SGM 減速機ベアリング変更のお知らせ

件 名	SGM 減速機 ベアリング変更のお知らせ	発行日付	2025 年 5 月
		〒819-0192 福岡県福岡市西区今宿東 1 丁目 1 番 1 号 三菱電機 FA 産業機器株式会社 TEL 092-805-3400

図 1. 対象ベアリング位置
(0.4kW～2.2kW)

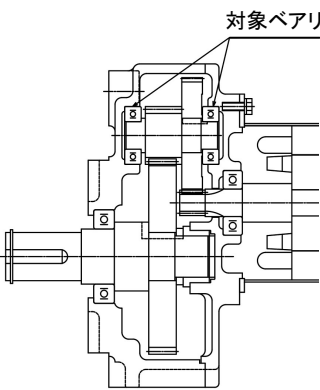
1. 内容
ベアリングの構造を変更します。

2. 対象品
下記機種における 2-3 ギアの L 側、F 側ベアリング及び出力軸ベアリングが対象です。(図 1、図 2)

3. 変更理由
品質向上のため。
(グリス封入漏れリスクの低減)

5. その他
外形寸法および性能に変更はありません。
また既設の開放形をシールド形へ変更しても問題ございません。
